IMPIANTO FOTOVOLTAICO (CARBONIA AGR\_1, AGR\_2, ZI)

VALUTAZIONE DI IMPATTO AMBIENTALE

OGGETTO:  
Risposte alle richieste di integrazione

## RISPOSTE ALLE RICHIESTE INTEGRAZIONI di cui al Verbale della Conferenza di Servizi Decisoria del 24/01/2023

Figura 1: Studio di compatibilità idraulica – proposta di variante (2021). Carta della pericolosità idraulica.

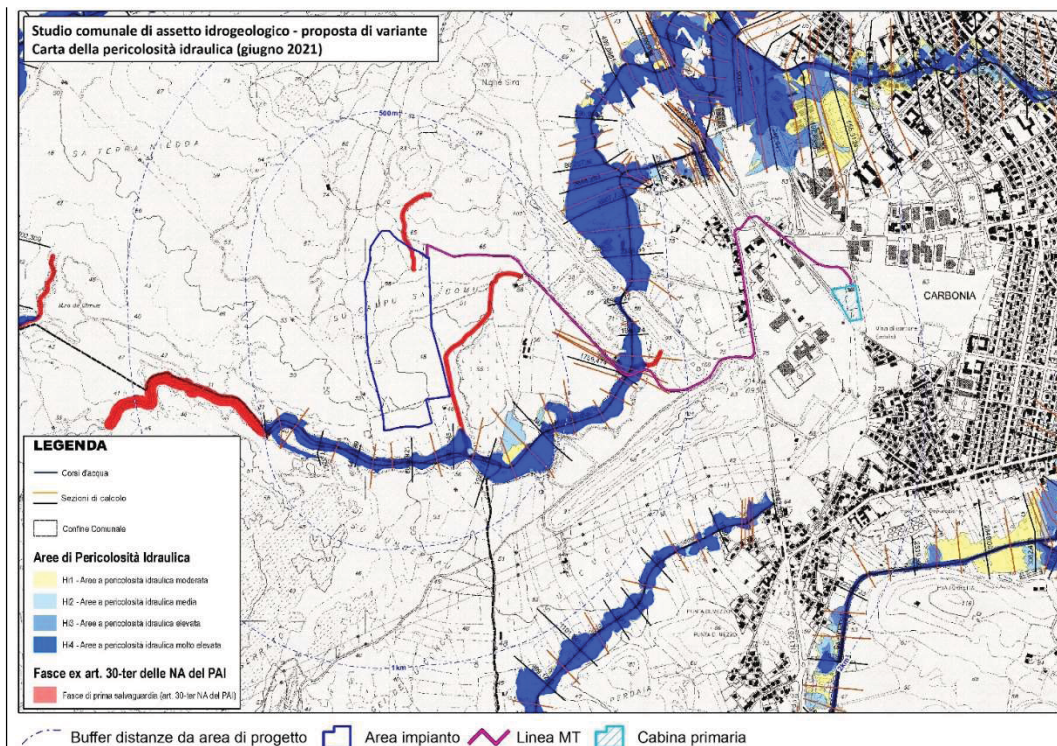
<p>3 In merito alla coerenza con il Piano Urbanistico Comunale (P.U.C.) adeguato ai sensi dell'art. 8 comma 2 delle N.T.A. del P.A.I., nell'elaborato 4_Studio di compatibilità idrogeologica sul territorio comunale è stata presa in considerazione la variante del Piano approvata con Delib. n. 63 del 09.08.2021, attualmente in attesa di approvazione da parte della RAS Direzione Generale Agenzia Regionale del Distretto Idrografico della Sardegna. Si rileva l'interferenza con il fiume 328622 appartenente al reticolo ufficiale di riferimento ai fini PAI, in</p>	<p>La proposta di variante relativa al PAI è stata approvata dal Comune di Carbonia con Delib. n. 63 dell'09/08/2021, successivamente alla data di presentazione dell'impianto in progetto, ed è attualmente in attesa di approvazione da parte della RAS Direzione Generale Agenzia Regionale del Distretto Idrografico della Sardegna per Servizio Difesa del Suolo, assetto idrogeologico e gestione del rischio alluvioni. Le nuove indicazioni normative individuano nella parte superiore dell'area una fascia di pericolosità idraulica di larghezza pari a 10 m attribuita al fiume_328622. La fascia penetra sull'area per una lunghezza di circa 100 m.</p>

merito alla quale si rimanda al parere dell'ADIS che richiede di modificare l'impianto in modo tale che le aree di pericolosità Hi4 siano sgombre da pannelli o eventuali opere accessorie quali recinzioni, manufatti fuori terra o interrati a servizio dell'impianto.

Qualora le fasce di pericolosità individuate dovessero essere confermate, esse non costituirebbero condizione ostativa alla realizzazione dell'impianto fotovoltaico in progetto per le seguenti motivazioni:

- gli interventi previsti non occupano nuovo suolo diminuendo la superficie di bacino;
- la presenza dei pannelli non impedisce il naturale deflusso delle acque, poiché i pannelli si trovano a quota di 2,75m da p.c. ben superiore superiore al battente che può generare l'evento piovoso con tempo di ritorno di 50 anni;
- non viene variata la quantità di pioggia ex ante ed ex post che dal bacino interessato dall'intervento defluisce verso il recettore più prossimo quale l'asta fluviale 107003\_FIUME\_334883.

In ogni caso, qualora gli Uffici ritenessero comunque necessario, si potrà procedere successivamente con uno studio di compatibilità idraulica effettuato sull'area di progetto, nelle more dell'approvazione definitiva della variante in proposta da parte della RAS.

A tal proposito, si ritiene utile sottolineare che, per uniformità di valutazioni, a conferma delle considerazioni precedentemente esposte, la presenza di analoga fascia di pericolosità idraulica di larghezza pari a 10 m attribuita al fiume "107003\_FIUME\_33483", che per circa 961 metri lineari attraversa trasversalmente il sito del limitrofo progetto fotovoltaico della SUNCORE 7 srl non ha comportato la modifica del layout proposto dal produttore (in allegato Carta della pericolosità idraulica).

Figura 2: sezione dell'attraversamento in t.o.c. nel caso di interferenza con il reticolo idrografico (Riu Gutturu Nieddu).

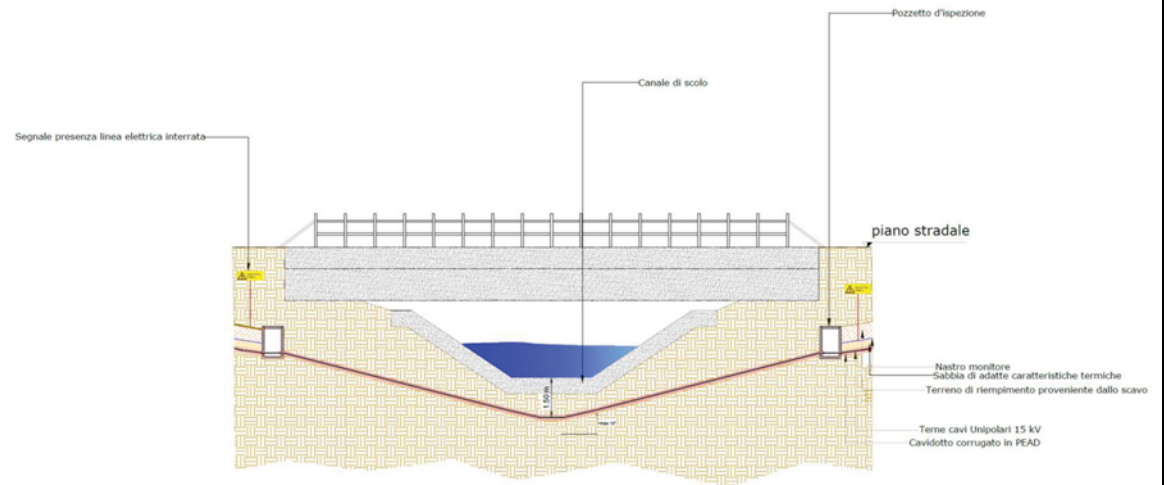
10	(ADIS) Si segnala altresì, che qualora l'elettrodotta, in corrispondenza di un'interferenza con il reticolo idrografico di riferimento ai fini del PAI, sia posato in modalità sub-alveo, non risultano competenze approvative in capo alla scrivente Direzione generale ADIS, a condizione che tra fondo alveo e estradosso della tubazione ci sia almeno un metro di ricoprimento, e che il soggetto attuatore sottoscriva un atto con il quale si impegna a rimuovere a proprie spese le condotte qualora fosse necessario realizzare opere di mitigazione del rischio idraulico.	<p>Aggiornato il quadro progettuale con descrizione e sezione dell'attraversamento in t.o.c. del Riu Gutturu Nieddu: <b>“VIA II – R02.2 Quadro progettuale”</b>.</p> <p>Per l'attraversamento dei corsi d'acqua, si procederà mediante la tecnica di trivellazione orizzontale controllata (T.O.C.), definita anche trivellazione orizzontale teleguidata (T.O.T.), con una profondità di attraversamento <u>minima</u> prevista, al di sotto dell'alveo, di un metro. Nello specifico, il cavo sarà posto interrato alla profondità di 1,50 m sotto l'alveo per l'attraversamento in T.O.C. del Riu Gutturu Nieddu.</p>

Con la messa in opera dell'intervento così descritto non emergono evidenti condizioni pregiudicanti o di alterazione dell'assetto e del regime idrogeologico ed idrodinamico, sia in alveo che in subalveo, dei corsi d'acqua e dell'area circostante l'intervento.
